MINISTERIO PARA LA TRANSICIÓN ECOLÓGICA Y EL RETO DEMOGRÁFICO

24403 *Resolución de 22 de diciembre de 2022, de la Dirección General de Calidad y Evaluación Ambiental, por la que se formula declaración de impacto ambiental del proyecto «Actuaciones en materia de saneamiento y depuración en las aglomeraciones urbanas de China, Butarque y sur, Madrid y Getafe (Madrid)».*

Modelización EDAR Sur situación actual. Isodoras 0,5; 1; 1,5; 3; 5 y 7 uoE/m^3 percentil 98. Fuente: documento adicional.

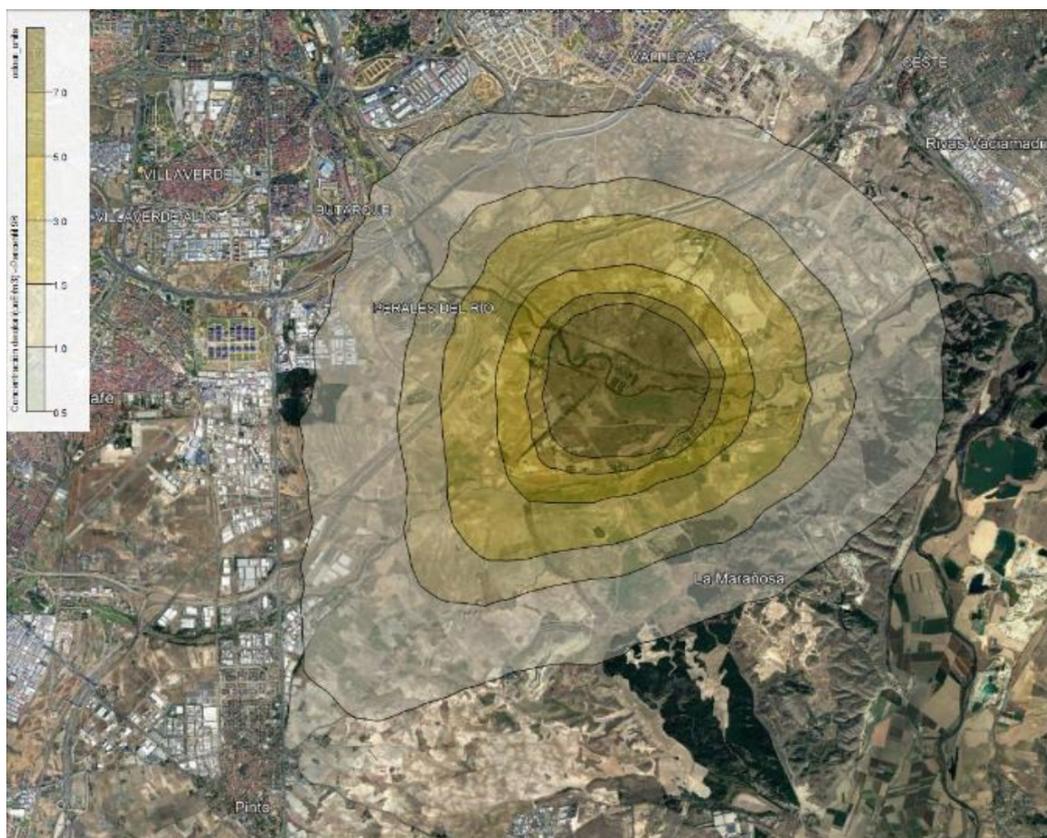
Por otro lado, el documento adicional, comparando los mapas de isodoras de la situación actual y de la situación futura realizados, concluye que la huella odorífera de la futura EDAR Sur es más reducida que la actual.

Las siguientes imágenes extraídas del documento adicional ilustran los resultados de la modelización de dispersión de olores de la EDAR Sur presentados por el promotor:

Paralelamente, en el inventario de edificaciones incluido en el documento adicional, se observa que todos los edificios de su listado, de uso residencial o no, se verían expuestos tras el proyecto a valores de concentración de olor procedentes de la EDAR Sur inferiores a los de la situación actual.

Considerando todo lo anterior, procede concluir, por una parte, que la renovación de la EDAR Sur proyectada contribuirá a reducir el impacto odorífero por malos olores procedentes de dicha EDAR a la población residente circundante, por lo que, a los efectos de la Ley 21/2013, el impacto odorífero que causará el proyecto sobre la población será positivo en este sentido (mejoraría la situación odorífera actual), pero, por otra parte, que, teniendo en cuenta los umbrales de la guía holandesa, es previsible que, durante la fase de explotación de la futura EDAR Sur, los edificios de uso residencial de Caserío de Perales del Río, del resto del barrio de Perales del Río, del convento de las Carmelitas La Aldehuela y quizá del Poblado de Arriba estén expuestos a concentraciones odoríferas procedentes de la EDAR Sur renovada que ocasionen a sus habitantes molestias por malos olores, si bien esas concentraciones odoríferas serán inferiores a las actuales, según el estudio de olores presentado por el promotor. No obstante, en todo caso y al igual que los aspectos técnicos del proyecto, como el propio diseño del mismo, la incidencia de los olores en la población es un factor más a considerar en la decisión de autorización del proyecto por parte del órgano sustantivo.

Mapa de isodoras modelizadas de la futura EDAR Sur sobre mapa del PGOU de Getafe. Fuente: documento adicional.

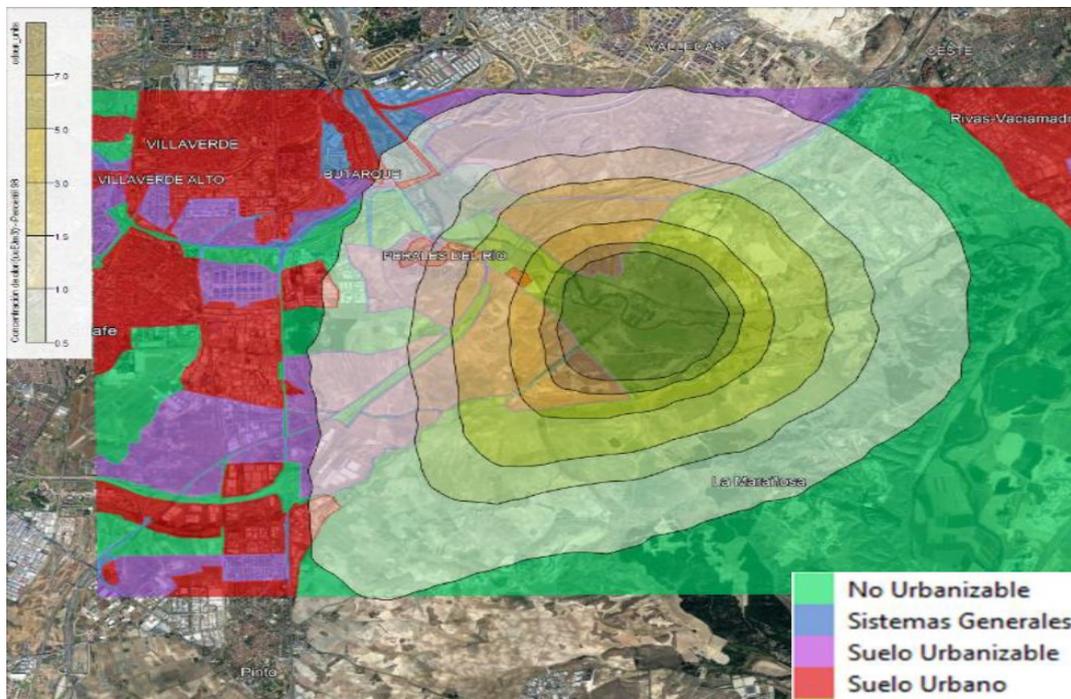
Por su parte, el Departamento de Medio Ambiente del Ayuntamiento de Getafe, en su informe sobre el proyecto, hace referencia a que se estudie la incidencia de olores tanto en suelo urbano consolidado como en suelo urbanizable no sectorizado. En relación con esta petición, el documento adicional incluye el siguiente mapa de isodoras (isodoras 0,5; 1; 1,5; 3; 5 y 7 uo_E/m^3 percentil 98) de la futura EDAR Sur sobre un mapa

Respecto al suelo urbano consolidado del municipio de Getafe, y dado que el plano anterior no distingue entre consolidado y no consolidado, procede destacar aquel que tenga un uso residencial y analizar la afección odorífera de la futura EDAR Sur a la población residente, cuestión que ya se ha tratado anteriormente (si bien conviene matizar que el convento de las Carmelitas La Aldehuela estaría en suelo no urbanizable, según se deduce de su localización y del mapa anterior). Respecto al suelo urbano consolidado que no tenga un uso residencial, ya se ha señalado que del inventario de edificaciones del documento adicional resulta que todos los edificios de su listado (de uso residencial o no, en suelo urbano o no) se verían expuestos tras el proyecto a valores de concentración de olor procedentes de la EDAR Sur inferiores a los de la situación actual. Respecto a la incidencia de los olores de la futura EDAR Sur al suelo urbanizable no sectorizado del municipio de Getafe, se puede observar en el mapa anterior, que no distingue entre sectorizado y no sectorizado, que hay zonas de suelo urbanizable entre las isodoras 0,5 y 7 uoE/m³ percentil 98 (incluso una zona con un valor en inmisión que supera los 7 uoE/m³ percentil 98), lo que resulta conveniente advertir, en lo que respecta exclusivamente a las emisiones odoríferas de la EDAR Sur renovada, si en el futuro se realizara una transformación urbanística en esas zonas, habida cuenta de los umbrales de la guía holandesa antes referidos.
